COMITÉ CONSULTATIF D'URBANISME

13 octobre 2021

PIIA - 1939 Clinton - #3002536876

Proposition CCU 16 juin 2021

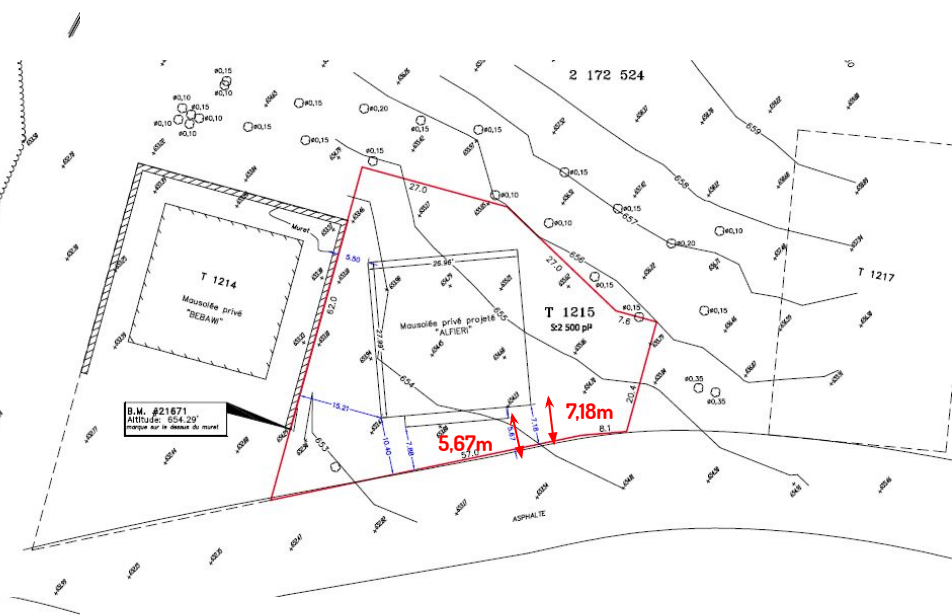
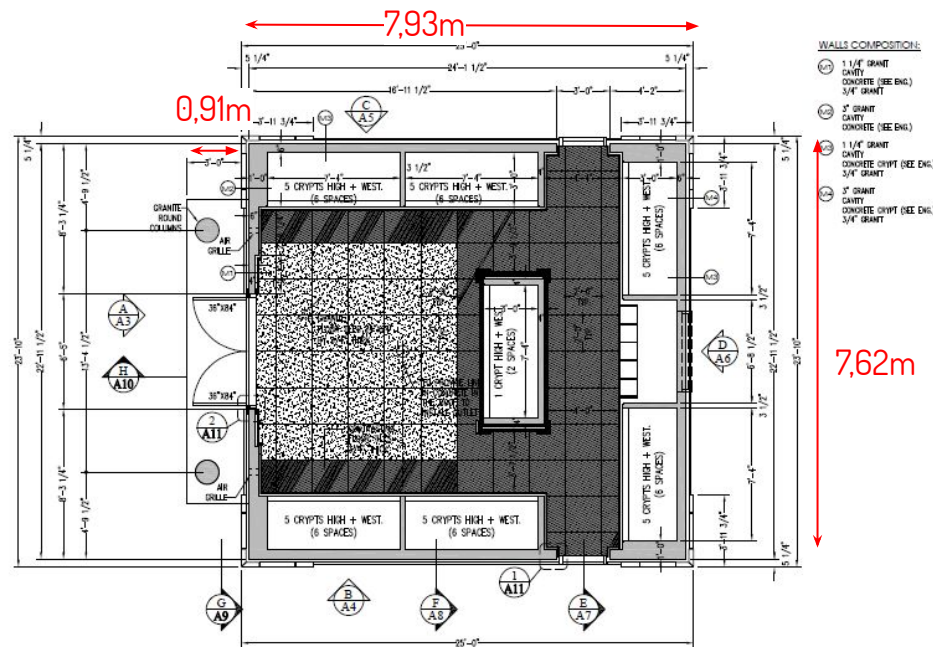
- Considérant que le bâtiment proposé présente un gabarit imposant qui se conjugue mal avec le paysage du cimetière;
- Considérant que le projet ne respecte pas la planification prévue au Plan directeur;
- Considérant que le projet ne respecte pas les commentaires du CPM en terme de volumétrie et d'architecture du bâtiment;
- Considérant que la Division du Patrimoine a émis des réserves quant au gabarit du bâtiment proposé.

Le comité recommande de ne pas approuver la demande.

La volumétrie du bâtiment devrait reprendre les bâtiments du milieu d'insertion, soit ici le voisin immédiat. La hauteur et l'implantation au sol peuvent être ciblées pour rencontrer un gabarit similaire.

Proposition 16 juin 2021
66m² (sans porche)
longueur 8,58m, largeur 7,76m

Proposition 13 octobre 2021
60,4m² (sans porche)
longueur 7,93m largeur 7,62m

Élévation principale
Modification proposée

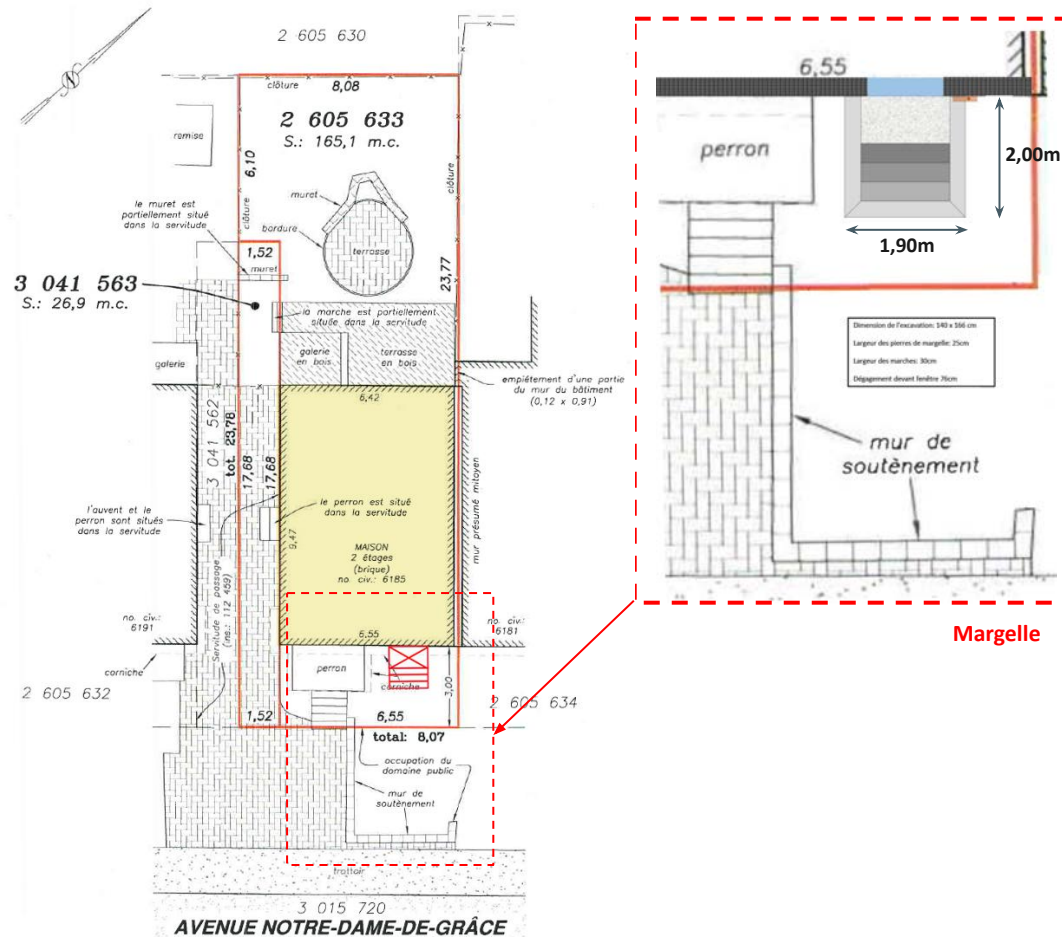
- Considérant que l'ouverture proposée assure un apport de lumière et de ventilation optimal dans les pièces aménagées au sous-sol;
- Considérant que la transformation n'est pas incompatible avec le dessin de la façade et qu'elle n'a que peu d'impact sur le milieu d'insertion;
- Considérant que la modification proposée est en accord avec la valeur de l'immeuble et contribue à une certaine évolution du cadre bâti;

668	2°	qualités d'intégration du projet sur le plan architectural;	✓	La proposition conserve la symétrie des ouvertures existantes en façade; l'excavation requise pour l'aménagement de la margelle est cependant jugée importante et ses effets sur la cour avant sont difficiles à évaluer.	
668	3°	efficacité des éléments visant à réduire les effets d'ombre et de vent;	N/A		
668	4°	efficacité et qualités d'intégration des éléments visant à minimiser les impacts sur le milieu d'insertion, au regard de la circulation des véhicules et des piétons;	N/A		
668	5°	capacité de mettre en valeur les lieux publics et de créer un environnement sécuritaire;	N/A		
668	6°	capacité de mettre en valeur, de protéger ou d'enrichir le patrimoine architectural, naturel et paysager;	✓	L'intervention proposée n'a pas d'impact significatif sur le milieu d'insertion.	
668, par. 7°	a)	favoriser l'aménagement de plain-pied de l'accès principal au bâtiment;	N/A

Plan RÉVISÉ du rez-de-chaussée (extrait)
Réaménagement proposé

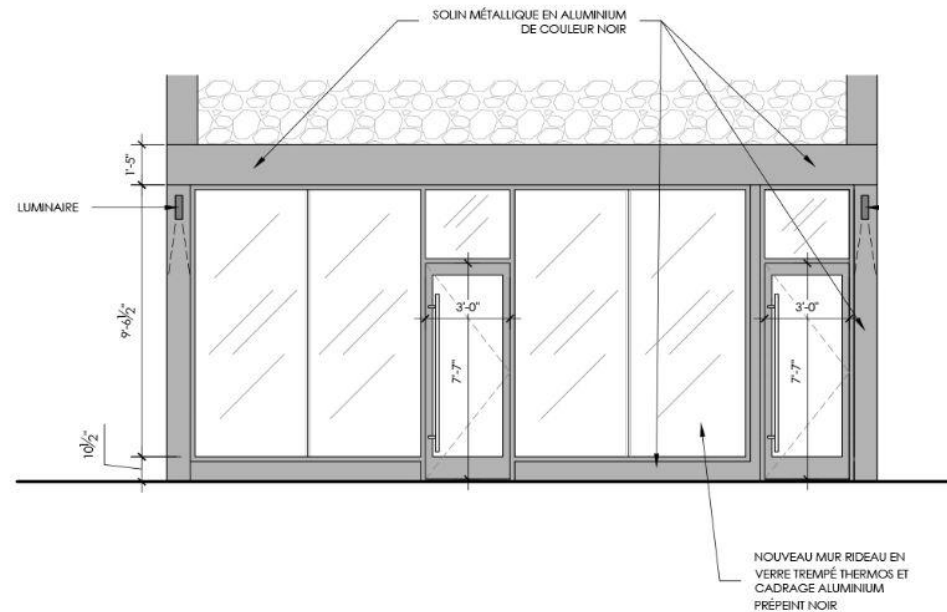
Remarque: La DAUSE déplore le fait que les travaux aient été réalisés non conformément aux plans approuvés dans le permis #3001268894-21; Le projet contribue néanmoins à renforcer la vitalité du commerce sur ce tronçon de l'avenue Queen-Mary.

668	2°	qualités d'intégration du projet sur le plan architectural;	✓	L'intervention est compatible avec le style et la fonction de l'immeuble; le dessin de la nouvelle vitrine est bien équilibré et participe à améliorer l'apparence du bâtiment.	
668	3°	efficacité des éléments visant à réduire les effets d'ombre et de vent;	N/A		
668	4°	efficacité et qualités d'intégration des éléments visant à minimiser les impacts sur le milieu d'insertion, au regard de la circulation des véhicules et des piétons;	N/A		
668	5°	capacité de mettre en valeur les lieux publics et de créer un environnement sécuritaire;	N/A		
668	6°	capacité de mettre en valeur, de protéger ou d'enrichir le patrimoine architectural, naturel et paysager;	✓	L'immeuble visé a fait l'objet de nombreuses transformations à travers le temps et ne possède pas de valeur patrimoniale particulière; le projet à l'étude n'a pas d'impact significatif sur le milieu dans lequel il s'inscrit.

Proposition INITIALE

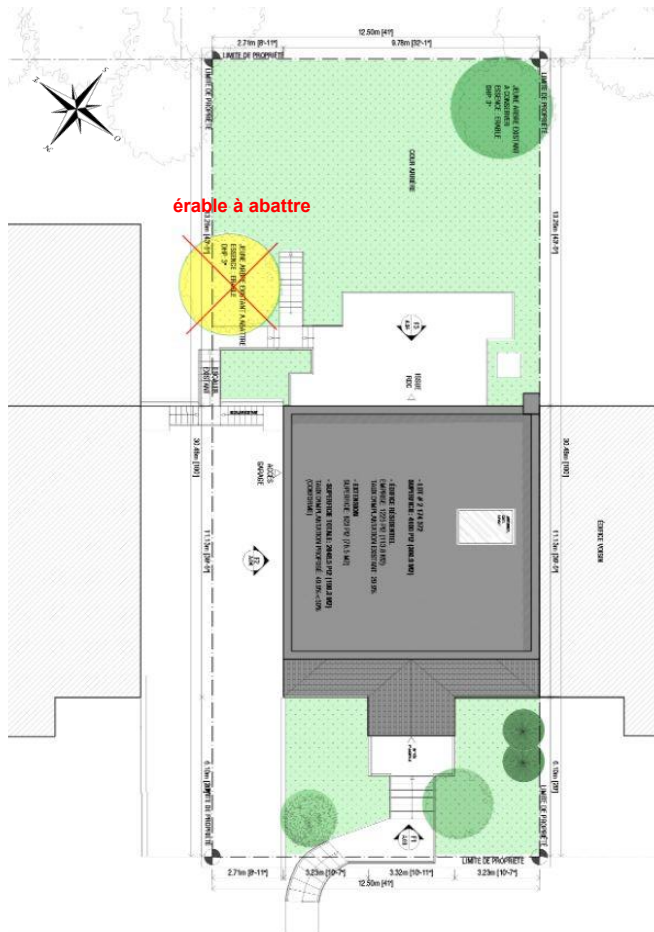
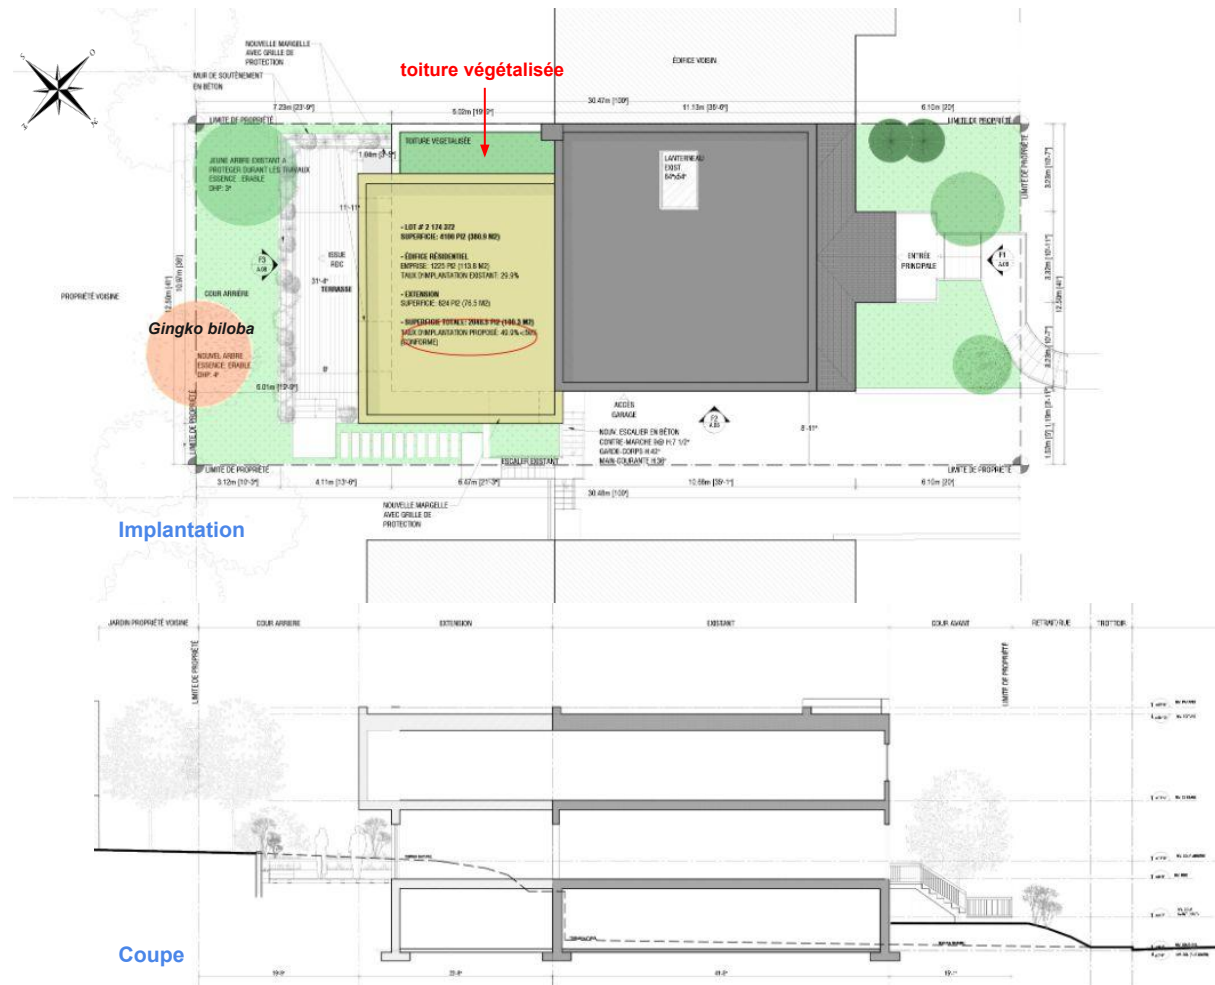
Considérant cependant que l'agrandissement proposé occupe une portion importante du terrain (à la limite du taux d'implantation maximal autorisé) et s'expose à la vue des constructions voisines implantées sur l'avenue Barday, au haut du talus;

Le comité reporte sa recommandation à une séance ultérieure.

- **LIMITER L'EMPRISE AU SOL**
- **RÉDUIRE L'EFFET DE MASSE;**
- **ARTICULER LE VOLUME;**
- **BONIFIER LE VERDISSEMENT;**
